Tiefgarage 8PP
RHiL:2.63 / 2.80 m
U.0.1
-1.245/ -1.415
-1.285/ -1.455
B: Hartbetonüberzug 221.29 m²
W:weiss gestr.
D:weiss gestr.
Dämmung unter Bodenplatte
DEFH, WHG OG
DEFH, WHG EG
Briefkasten
AK EG
DW1
DW3
DW4
DW5
FS3
FS7
KA
DS 05
DS 06
DS 07
DS 08
DS 09
DS 30
OK Rinne= -1.24⁵ = 464.86⁵m.ü.M.
Rinne "Multiline Flachrinne V100E",H= 9cm
Aussparung 350⁹ x 19 x 6cm
Verstärkungsiegel Bodenpl. nach Ang. Ingenieur
Kipptor mit Streckmetallfüllung. Lüftungsöffnung: 0.9m², Torbreite?? nach Ang. Torbauer
3% Gef.
OK R.B: -1.45⁵m
OK Rinne= -1.41⁵ = 464.69⁵m.ü.M.
Rinne "Multiline Flachrinne V100E",H= 9cm
Aussparung 826 x 20.5 x 6cm
Unterzug, b=40cm, h=20/ 27.5cm
2% Gef. 17cm
Absatz Decke UG
AK EG beheizt
Sickerverbundsteine befahrbar
Fluchttüre mit Panikschloss Türtyp??
UK Decke unterhalb S doppelte Lage "Unitex SW Typ 3", 2x 75mm ausführen
OK R.B: ca. -1.41⁵m
Flankendämm. beidseitig
Anschluss an FS7 mittels Abzweiger. Drosselung einbauen (Q=2 l/s =NW 70mm). Neue Leitung Aufputz unterhalb Unterzug.

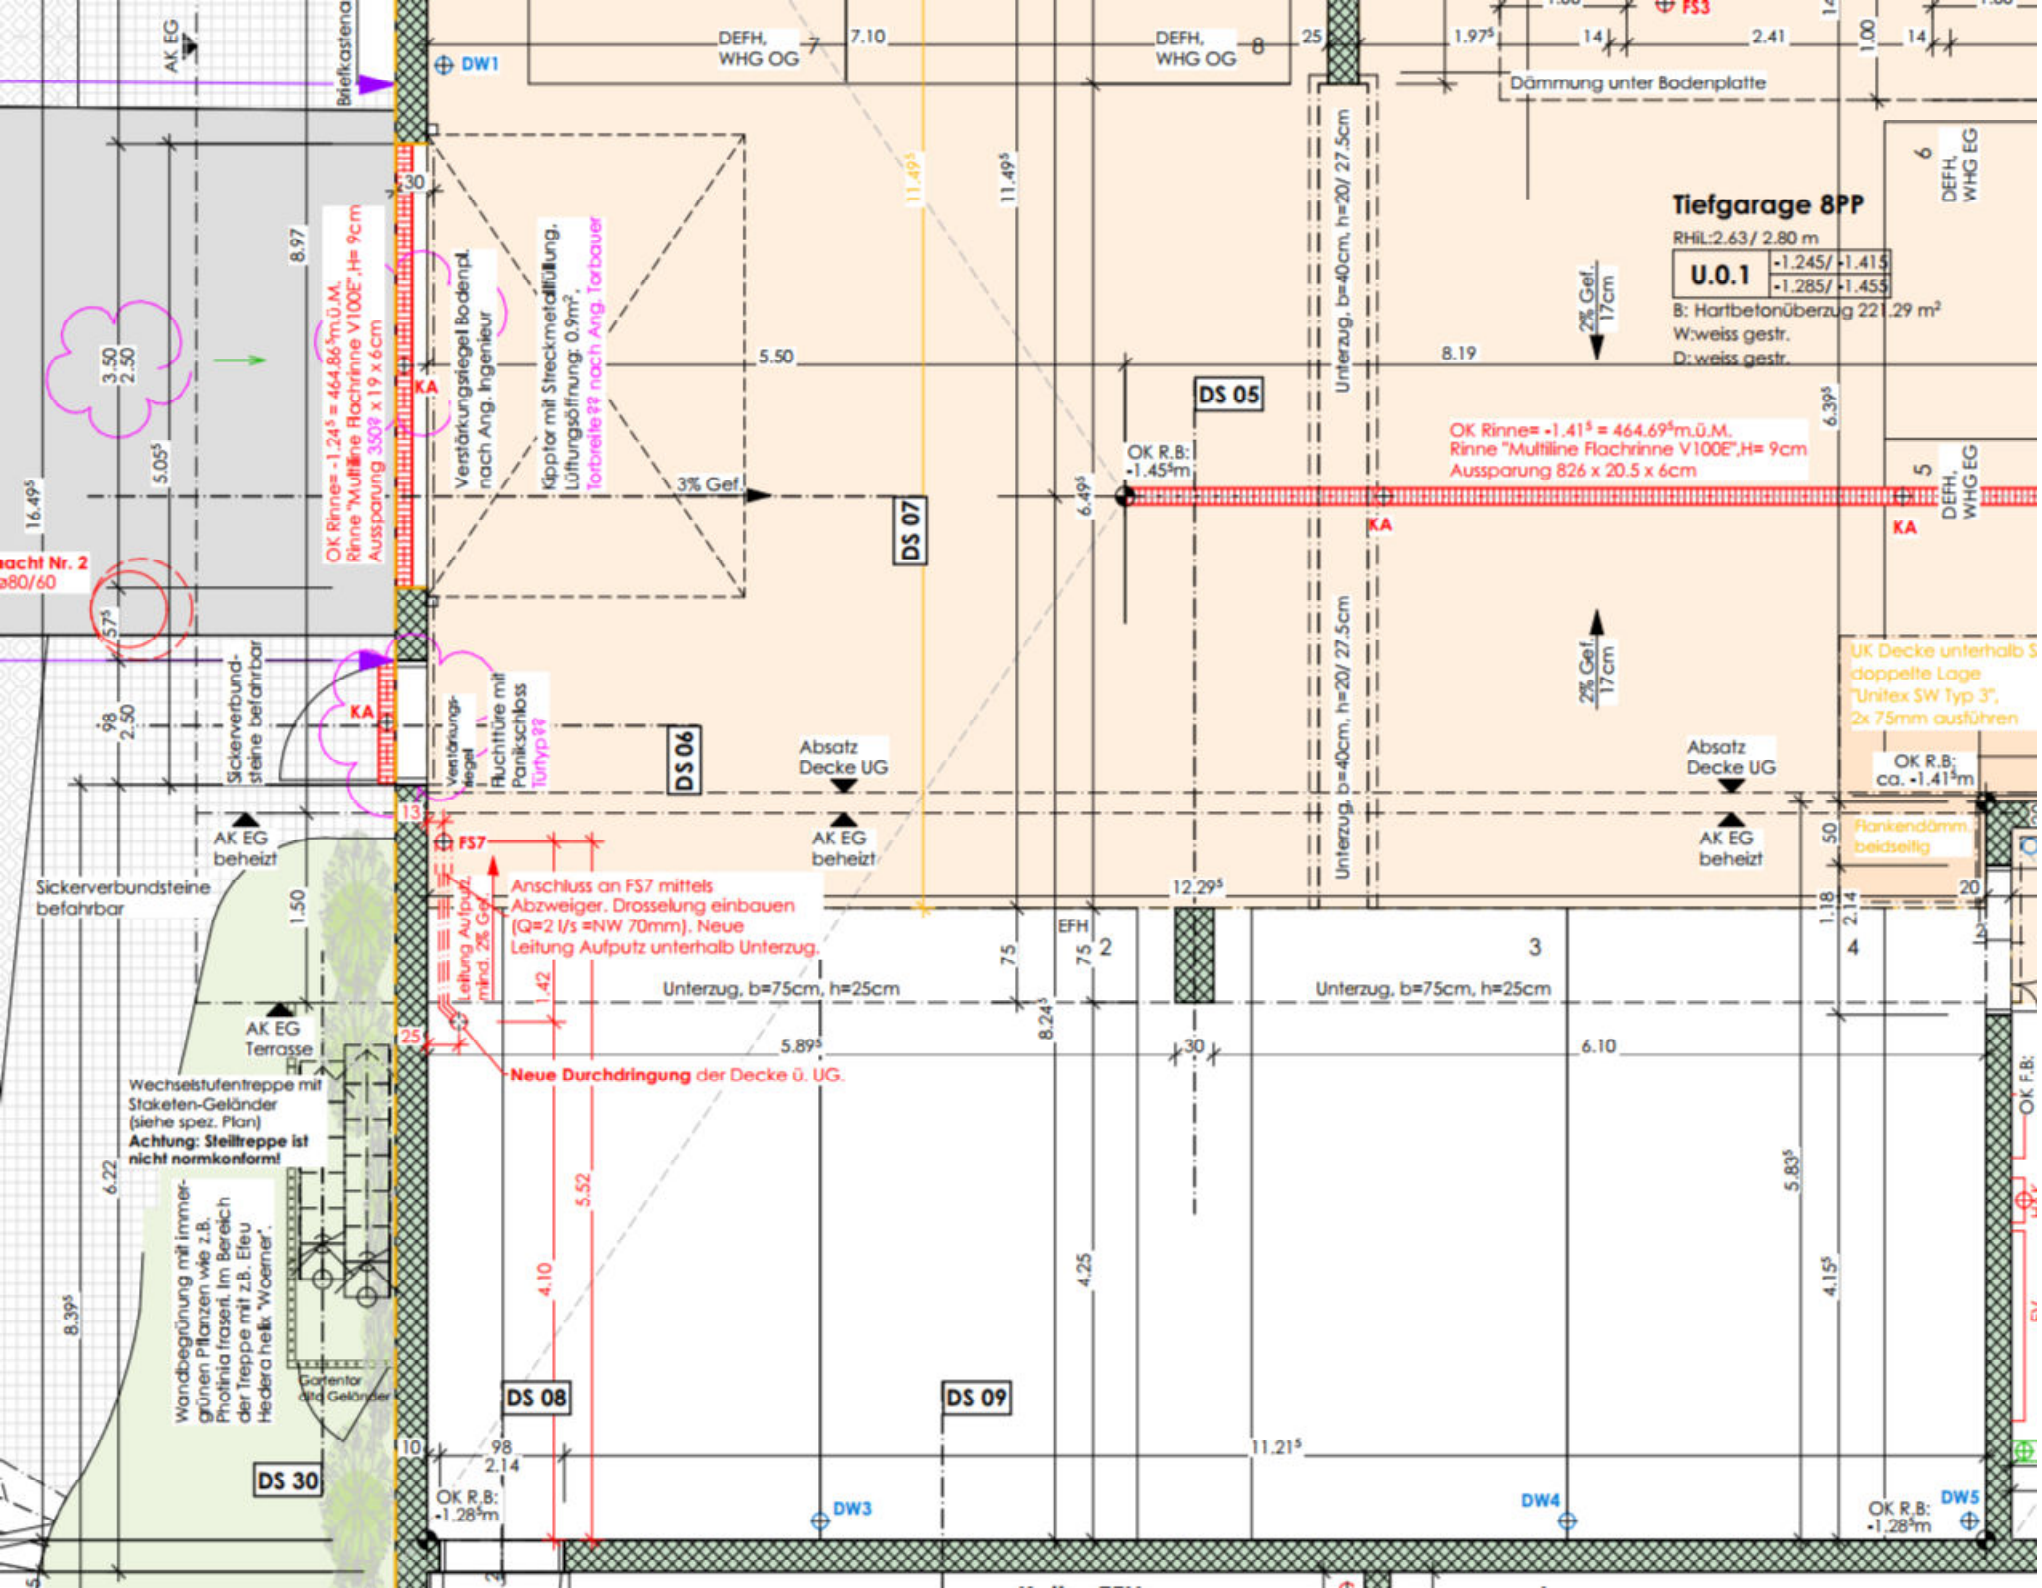
Leitung Aufputz mind. 2% Gef.
Unterzug, b=75cm, h=25cm
Neue Durchdringung der Decke ü. UG.
EFH
AK EG Terrasse
Wechselstufentreppe mit Staketen-Geländer (siehe spez. Plan)
Achtung: Steiltreppe ist nicht normkonform!
Wandbegrünung mit immergrünen Pflanzen wie z.B. Photinia fraseri. Im Bereich der Treppe mit z.B. Efeu Hedera helix "Woerner".
Gartentor a/d Geländer
OK R.B: -1.28⁵m
OK F.B:
